Planutvalget

2. GANGS BEHANDLING LAKSHAUGEN NORD - REGULERINGSPLAN PLANID. 201203

Reguleringsplan for Lakshaugen Nord Oterstranda, 8140 Inndyr GILDESKÅL KOMMUNE

Fra: Erlend Hansten <erlend.hansten@nordlandsnett.no>
Sendt: 30. september 2014 12:03
Til: Renée Normann
Emne: Reg.plan Lakshaugen nord. planid. 201203

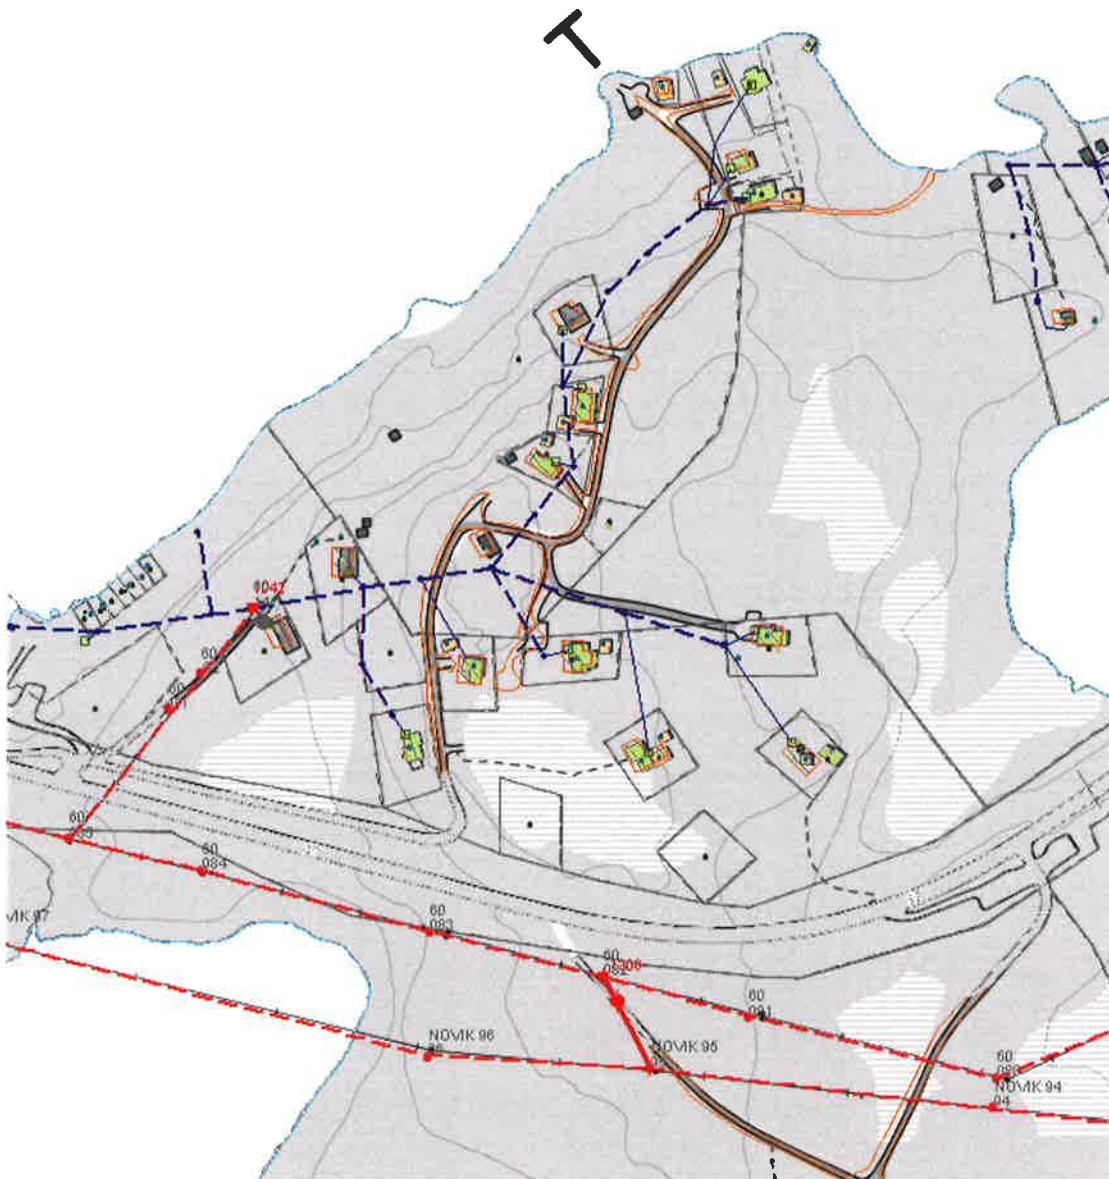
Viser til tilsendte planforslag. Ber om at eksisterende infrastruktur på el-forsyning blir ivaretatt. Dersom det blir utarbeidet Sosifil med plankart vil vi gjerne ha dette tilsendt for innlegging i vårt kartssystem. Vedlagt kartskisse viser eksisterende lavspenning med blått og høyspent inntegnet med rødt.
